開口部対策及びモニタリング計画 (皆生工区)

令和 8 年 8 月 5 日

中国地方整備局 日野川河川事務所

段階施工の考え方

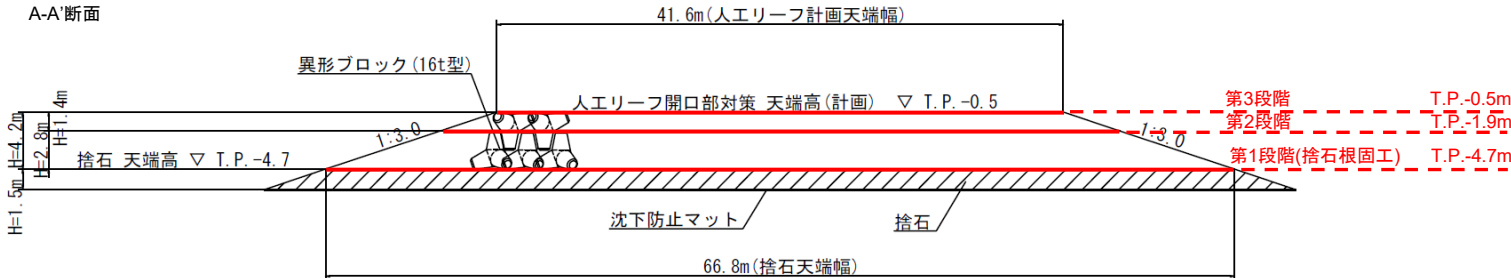
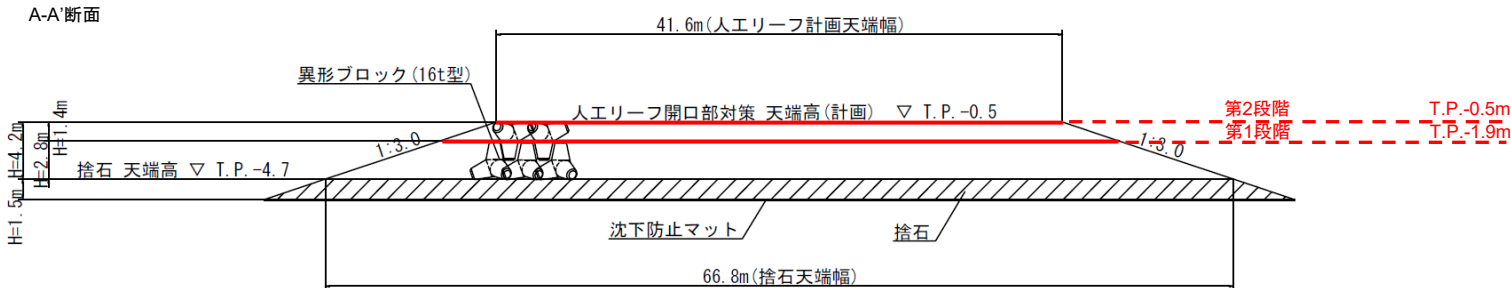
①【第24回皆生海岸技術検討委員会を受けた初期案】
人工リーフ開口部対策の段階施工を実施するにあたり、1段階目に捨石根固工、2段階目と3段階目にブロックを設置する「3段階施工」とした。

②【今回承認いただきたい事項】：第25回皆生海岸技術検討委員会の最終提示案
上記の計画（3段階施工）では、一時的に捨石根固工のみの状態で冬季風浪にさらされることとなり、捨石の散乱が懸念されたため、1段階目と2段階目（捨石根固工とブロック1層目）を同時に実施する方法（2段階施工）を承認いただきたい。

【第24回皆生海岸技術検討委員会（2024（R6）年8月23日開催）の決定事項】
現状の人工リーフ天端部の高さまで嵩上げするのではなく、まずは1/3の高さ等、洗掘防止も兼ねた開口部対策を実施して波浪・砂浜の状況を確認しながら必要に応じて追加対策（段階施工）を実施すること。
